改善箇所説明図

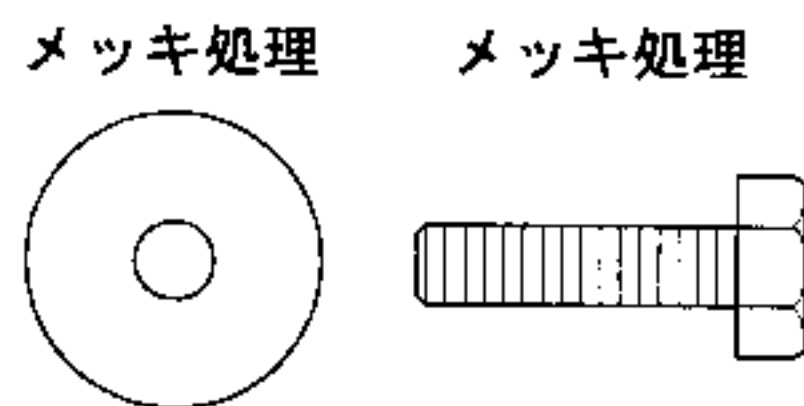
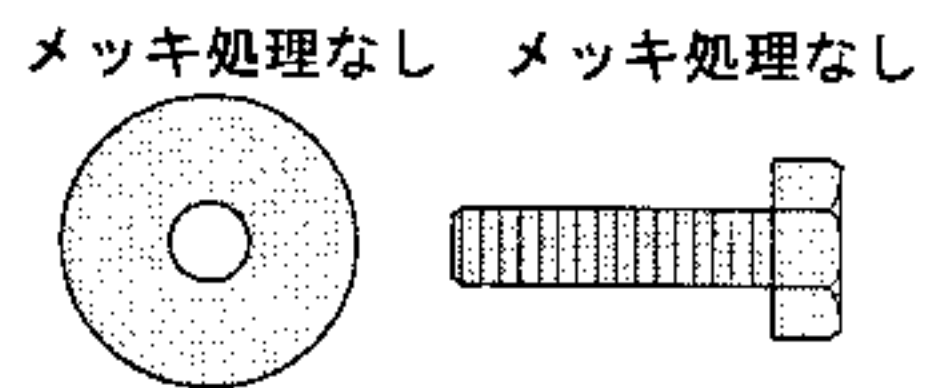
基準不適合箇所

フロントカムシャフトギヤ固定ボルトの表面加工が不適切なため、当該ボルトがゆるむことがある。そのため、そのまま使用を続けると、カムシャフトギヤがゆるみ、最悪の場合、バルブタイミングがずれて、原動機が損傷するおそれがある。

改善の内容

フロントカムシャフトギヤ固定ボルトとワッシャーを対策部品と交換する。
